府民公募型整備事業 (府民提案型 < 既要望 >)

<p>整理番号</p>	<p>1</p>	<p>写真</p>	
<p>交通安全施設</p>	<p>信号機 (新設・押ボタン式)</p>		
<p>所在地</p>	<p>与謝郡与謝野町字岩滝735番地先 板列 (いたなみ) 線かえでこども園 (建築中) 前</p>	 	
<p>現在の状況</p>	<ul style="list-style-type: none"> 交通規制 交差点図面に記入のとおり 付近の環境 周辺地域は、住宅街であり、南東には町立岩滝体育館、北西には板列児童公園がある。 		
<p>要望内容</p>	<p>提案場所は、町立かえでこども園を建築中で、横断歩道はあるが交通量が多く、岩滝幼稚園からの通園路で、園舎完成後も通園路となるため、押ボタン式信号機の設置を要望 (受付番号 41)</p>	<p>交差点図面</p>	
<p>位置図</p>	 		
<p>対応案</p>	<p>提案場所は、交通量から横断するタイミングはあり、見通しも良好であることから、信号機の必要性は低いと判断する。また、北西約110mの近接した位置に既設信号があるため、実施しない。</p>

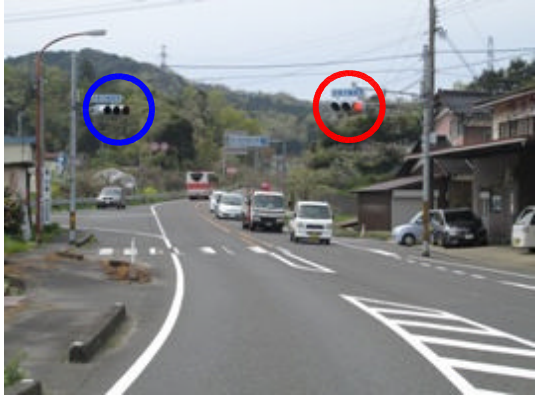
<p>整理番号</p>	<p>10</p>	<p>写真</p>	
<p>交通安全施設</p>	<p>信号機 (新設・押ボタン式)</p>	 	
<p>所在地</p>	<p>京丹後市峰山町新町1566先 国道312号家下 (いえのした) 下古川線交差点</p>	 	
<p>現在の状況</p>	<ul style="list-style-type: none"> ・ 交通規制 交差点図面に記入のとおり ・ 付近の環境 交差点周辺は、飲食店、事業所等が国道沿いに立ち並ぶ地域であり、北西に京丹後警察署、北東に大型ショッピングセンターがある。 		
<p>要望内容</p>	<p>提案交差点は、国道を横断するためには、北方約200mの信号交差点まで行く必要がある。市道家下下古川線が拡幅されれば、さらに交通量が増加することが予想され、信号のない箇所を横断する歩行者が危険である。押ボタン式信号機の設置要望。(受付番号228)</p>		
<p>位置図</p>			
<p>対応案</p>	<p>提案交差点での道路拡幅は、次年度以降と承知しており、拡幅後の交通実態を調査した上で、信号機の必要性を検討することとするため、今回は実施しない。</p>
